OSALLISTUMIS- JA ARVIOINTISUUNNITELMA 4.3.2025

Inarin kirkonkylän asemakaavan muutos; Satama-alue ja tontti 30/1

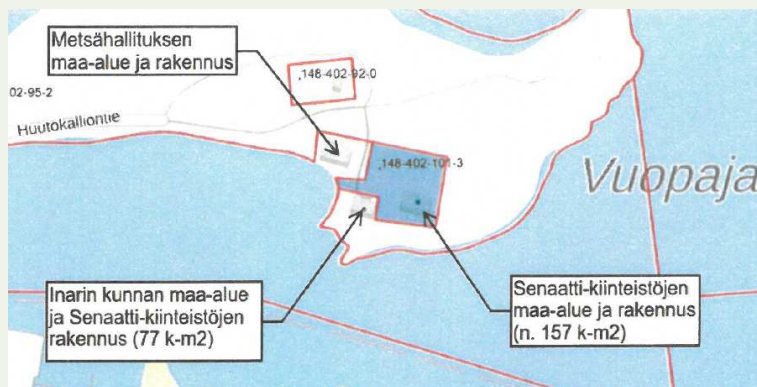
Kaavaselostuksen maanomistuskartassa viimeeksi mainitun rakennuksen maa-alue on esitetty virheellisesti Senaatti-kiinteistöjen hallinnoimaksi. Selventävä kuva:

Kortteliin merkitty rakennusoikeus 200 k-m² ohjaa tulevaisuuden maankäyttöä. Nykyiset rakennukset saavat olla paikallaan riippumatta niiden käyttämästä kerrosneliömetrimäärästä.

Ohessa kaavaselostuksessa oleva maanomistuskartta. Sen mukaan Valtio/Metsähallitus omistaa kyseisen rakennuksen maa-alueen.
